# Waterhuishoudingsplan N322

## Onderzoek en advies naar de aanpassingen aan het oppervlaktewatersysteem

dossier : A4048.01.001  
registratienummer : ON-A 20060738  
versie : 2

Provincie Gelderland  
september 2006  
Definitief

Figuur 1: waterhuishoudingsplankaart met nieuw tracé

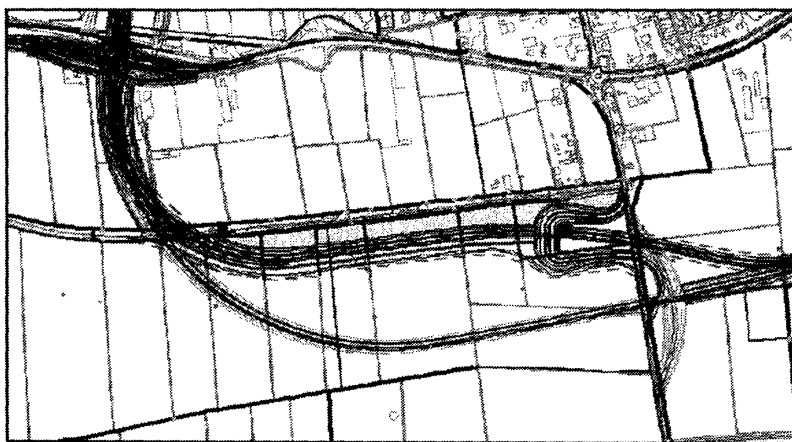
U heeft ons verzocht om in te stemmen met de aanpassing van het tracé van de nieuw te realiseren N322, ter hoogte van de Liestersteeg en de daaraan gekoppelde aanpassing in de waterhuishouding. Het plan geeft aanleiding tot het maken van een drietal opmerkingen.

Het waterschap heeft geen bezwaar tegen het wijzigen van het waterhuishoudingsplan ter plaatse van de Liestersteeg, mits het wijzigen van de waterhuishouding gebeurt overeenkomstig de randvoorwaarden zoals opgenomen in het eerder door ons goedgekeurd waterhuishoudingsplan van Maart 2006 en met in acht name van de bovenstaande punten.

Figuur 2: voorstellen aanpassen waterhuishouding bij nieuw tracé

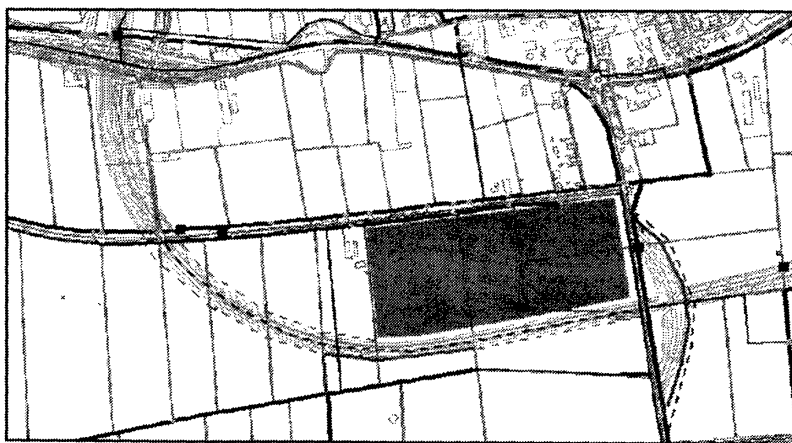
In figuur 2 zijn de voorstellen voor aanpassing van het waterhuishoudingsplan in de plankkaart weergegeven, bestaande uit de verlegging van 2 A-watergangen, de nieuwe locatie van het bergingsgebied, een nieuwe peilgrens en de ligging van een aantal B-watergangen.
